**Veřejná ZAKÁZKA:**  
**„Kolovraty - dostupné bydlení“**

**VYSVĚTLENÍ ZADÁVACÍ DOKUMENTACE**

**Vysvětlení zadávací dokumentace č. 1**

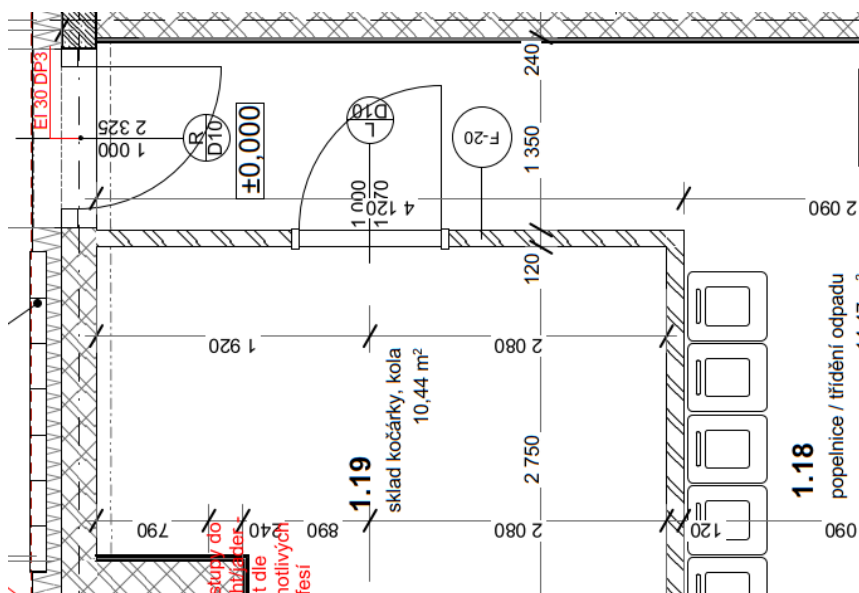
V TZ je popsáno ovládání žaluzií následně

Elektrické ovládání bude napojeno na sněhové čidlo (**Nutná koordinace s MaR**) a pokud bude padat sníh, žaluzie automaticky zajedou do kastlíku, aby nedošlo k zablokování odvětrávacích světlíků a výlezu na střechu, pokud by lamely a vodící lanka zapadala sněhem, či zamrzla.

V PD jsme ale část MaR nenalezli. A ani jsme nenalezli dodávku sněhového čidla v žádné části VV. Prosíme o prověření a případné doplnění části MaR.

Ad 1) V minulém výřtu dotazů bylo navrřeno řešení střešních řaluzií pomocí řaluzií integrovaných za sklem viz ilustrační foto – toto řešení bude jednodušší a řádově spolehlivější, než elektronická koordinace s kouřovými a sněžovými řidly.
